Добавление 73 — Правила № 74 ООН

Пересмотр 2 — Поправка 7

Поправки серии 02 — Дата вступления в силу: 29 мая 2020 года

Единообразные предписания, касающиеся официального утверждения транспортных средств категории L₁ в отношении установки устройств освещения и световой сигнализации

Образец А

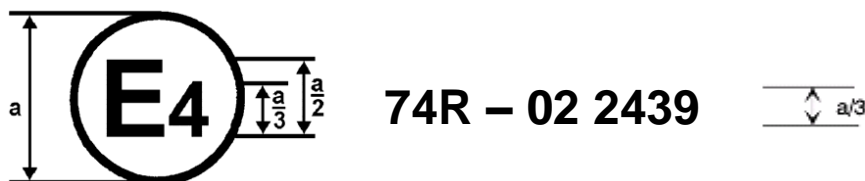
Приложение 2 изменить следующим образом:

Приведенный выше знак официального утверждения, проставленный на мопеде, указывает, что данный тип транспортного средства официально утвержден в Нидерландах (E4) в отношении установки устройства освещения и световой

сигнализации на основании Правил № 74 ООН под номером официального утверждения 022439. Первые две цифры номера официального утверждения означают, что официальное утверждение было представлено в соответствии с требованиями Правил № 74 ООН с внесенными в них поправками серии 02.
